Interventi per il potenziamento del sistema idrico della Sicilia sud - occidentale

Adduzione da Montescuro ovest per Mazara, Petrosino, Marsala

RELAZIONE DI OTTEMPERANZA

Classe 9
DOCUMENTAZIONE DI
OTTEMPERANZA

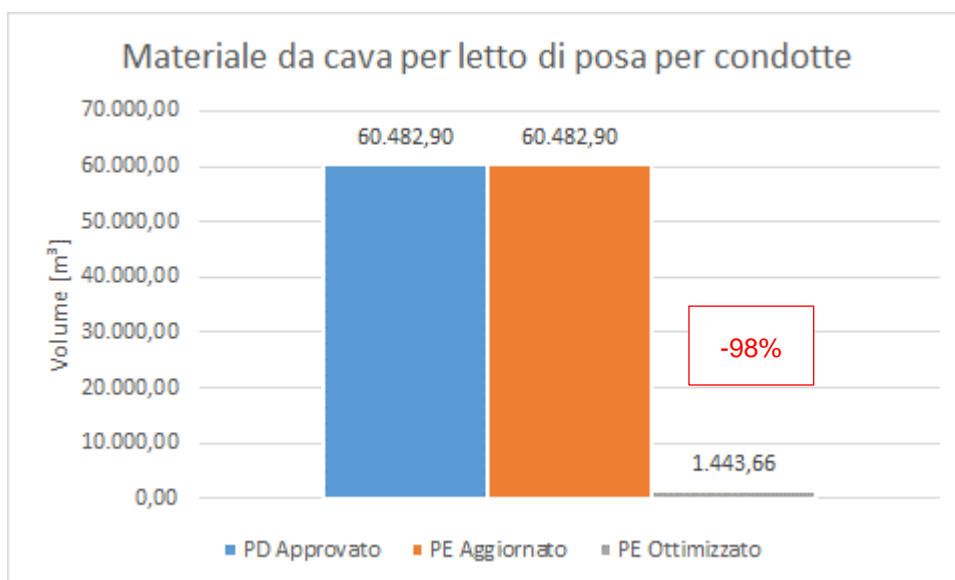
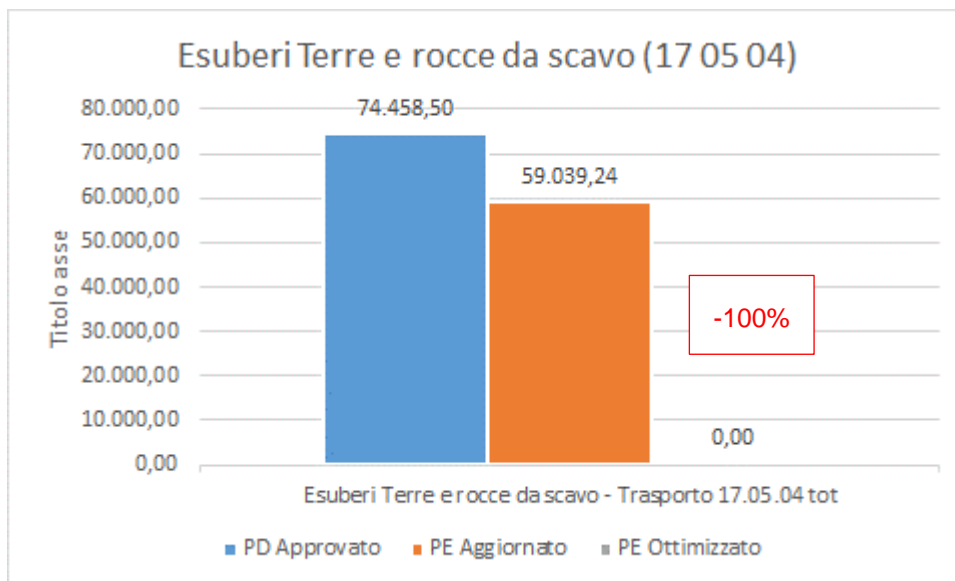
Nell'ambito del Progetto Esecutivo è stato aggiornato il Piano di Utilizzo, al fine di rendere congruente lo stesso con le modifiche introdotte per ottemperare alle prescrizioni rilasciate sul PD ed al fine di ottimizzare il bilancio delle terre massimizzando il quantitativo di sottoprodotti da riutilizzare.

Inoltre la fine di minimizzare gli esuberi dei volumi di scavo, si è proceduto ad ottimizzare la riprofilatura del terreno agrario con terreno fertile (scotico), come richiesto dalla Commissione Tecnica PNRR-PNIEC (pag. 22/88 Parere 141/2023). Nelle zone in cui era già prevista la riprofilatura del terreno agrario tramite spandimento, si è aumentata la fascia interessata da 6,00 m a 15,00 m nei tratti principali e da 6,00 m a 12,00 m nelle diramazioni, riducendo lo spessore medio da 10 a 8 cm. La larghezza interessata dalla riprofilatura del terreno agrario coincide con la fascia prevista in progetto per gli espropri e l'occupazione temporanea per le piste di cantiere, normalmente rimaneggiata in fase di esecuzione delle opere.

Pertanto con l'aggiornamento del Piano di Utilizzo proposto in fase di progettazione esecutiva, si è ottenuto l'azzeramento degli esuberi di terre e rocce da scavo identificate con codice CER 17 05 04.
